**Commission économique pour l'Europe****Comité des transports intérieurs****Forum mondial de l'harmonisation  
des Règlements concernant les véhicules****176<sup>e</sup> session**

**Accord de 1958 :****Examen de projets d'amendements à des Règlements ONU  
existants, soumis par le GRSP****Proposition de série 09 d'amendements au Règlement  
ONU n° 17 (Résistance mécanique des sièges)****Communication du Groupe de travail de la sécurité passive\***

Modèle B

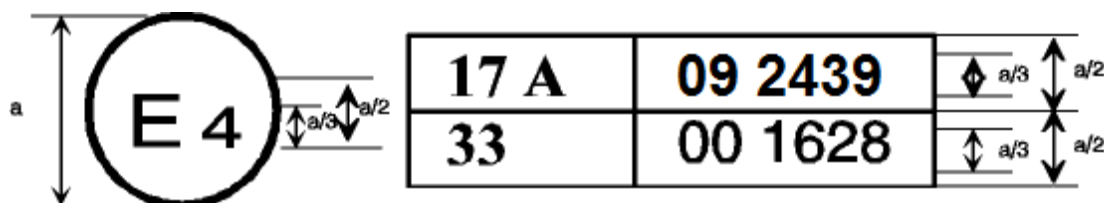
Annexe 2, lire :

La marque d’homologation ci-dessus ... sous le numéro d’homologation 092439. Les deux premiers chiffres du numéro d’homologation signifient que le Règlement comprenait déjà la série 09 d’amendements lorsque l’homologation a été délivrée.

Modèle D

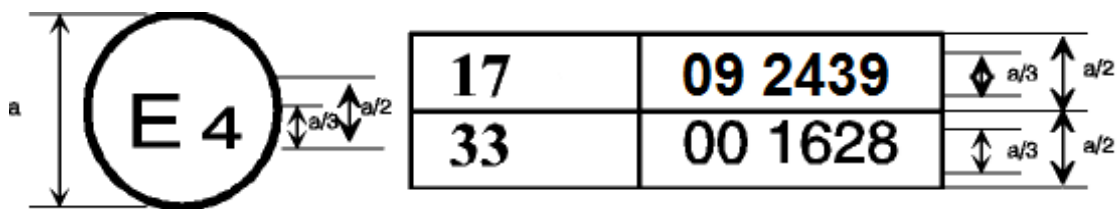
La marque d'homologation ci-dessus ... comprenait la série 09 d'amendements, alors que le Règlement ONU n° 33 était encore sous sa forme originale. ».
